Stellungnahme zum Entwurf des Flächenentwicklungsplans vom 28.10.2022

Öffentliche Bekanntmachung des Bundesamtes für Seeschifffahrt und Hydrographie über die Auslegung des 2. Entwurfs des Flächenentwicklungsplans und der Umweltberichte (Nordsee und Ostsee)

Stellungnahme des AquaVentus Förderverein e.V.

Abbildung 1: Angepasste Variante B

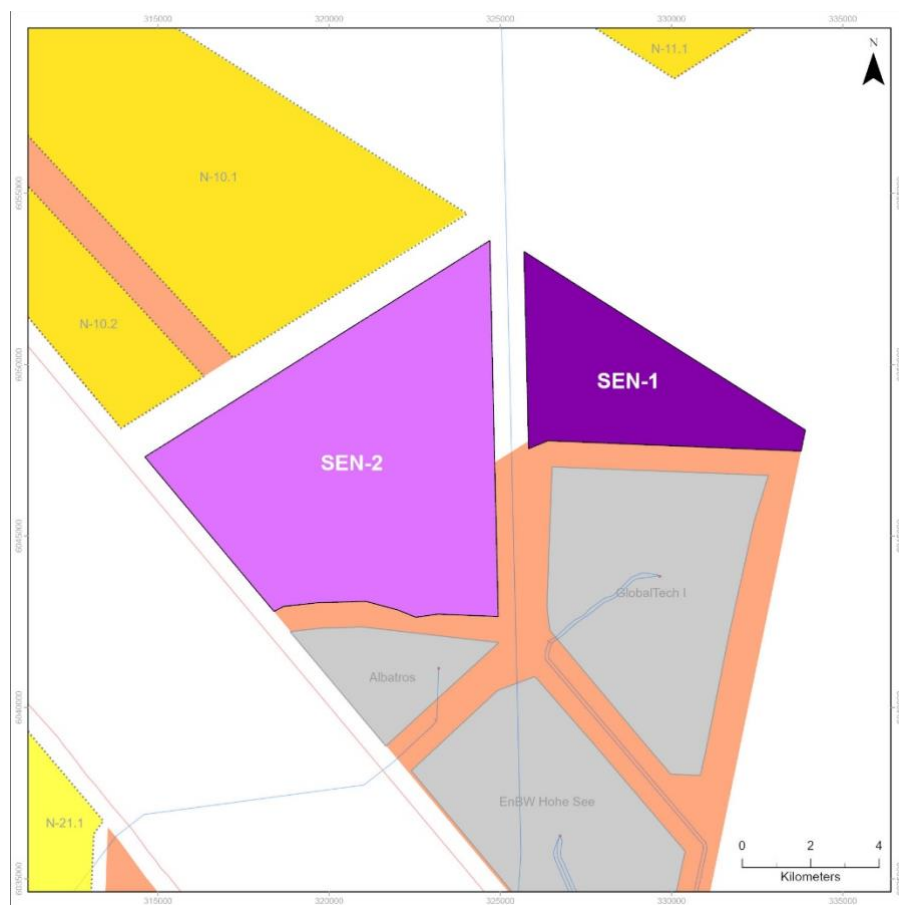
F.10 Falls zwei sonstige Energiegewinnungsbereiche bevorzugt werden: Welchen Zuschnitt halten Sie für sinnvoll (siehe mögliche Varianten in den folgenden Abbildungen)?

Wie bereits in unserer Antwort auf Frage 9 dargelegt, halten wir einen gestaffelten Ansatz mit hinreichendem Abstand zwischen der Vergabe der Flächen SEN-1 und SEN-2 für den sinnvollsten und kosteneffizientesten Weg, da entsprechende Technologie-, Installations- und Designverbesserungen direkt im Folgeprojekt umgesetzt werden können. Ein Abstand von 2-3 Jahren zwischen den beiden Auktionen scheint hier geeignet, um erhebliche Lerneffekte zu realisieren und ermöglicht bei geeigneten Rahmenbedingungen bereits zeitnah eine signifikante Offshore-Wasserstoffproduktion. Um eine angemessene Planbarkeit zu gewährleisten, sollten beide Ausschreibungstermine zeitnah bekannt gegeben und in ein Gesamtkonzept für den Ausbau der Offshore-Wasserstoffproduktion integriert werden.

Für den Technologiehochlauf der Offshore Wasserstoffproduktion sollte, wie bei einer Einführung einer neuen Technologie üblich, zunächst mit einer kleineren Fläche begonnen werden, damit die Technologieverbesserungen und Kosteneinsparungen direkt in das zweite, größere Projekt einfließen können. Eine Größe von ~25-27 km² erscheint aus unserer Sicht grundsätzlich für das erste Projekt geeignet, da dies eine ausreichende Skalierung erlaubt und mit den Grundzügen der seit fast zwei Jahren laufenden Entwicklung und Planung (Größe von ehemals SEN-1) einhergeht. Eine Anpassung kann projektseitig daher bei neuem Zuschnitt der ursprünglichen SEN-1 Fläche schnell erfolgen. Aus unserer Sicht bieten somit beide Varianten (A und B) die Möglichkeit mit einem kleineren Projekt zu starten und 2-3 Jahre später ein größeres Projekt folgen zu lassen. Dafür müsste Variante B so angepasst werden, dass zuerst die kleinere Fläche (SEN-2) und erst dann die größere Fläche (SEN-1) ausgeschrieben wird (vgl. hierzu die angepasste Variante B – Wechsel von SEN-1 und SEN-2.) Auf diese Weise könnten die erwarteten technologischen Verbesserungen bereits auf der größeren Fläche umgesetzt und die Gesamt- und Förderkosten für beide Projekte deutlich reduziert werden. Im Hinblick auf die relativ zur Größe der deutschen Volkswirtschaft kleine deutsche ausschließliche Wirtschaftszone (AWZ) ist ein hohes Maß an fachplanerischer Effizienz entscheidend. Sofern ein zeitnaher Ausschreibungsbeginn für SEN-1 und die Möglichkeit des Anschlusses einer Exportpipeline hierfür ermöglicht werden kann, bietet die angepasste Variante B unserer Ansicht nach das vorteilhafteste Layout für eine effiziente Nutzung der zur Verfügung stehenden Fläche bei gleichzeitiger Minimierung benötigter Kabelkreuzungen.
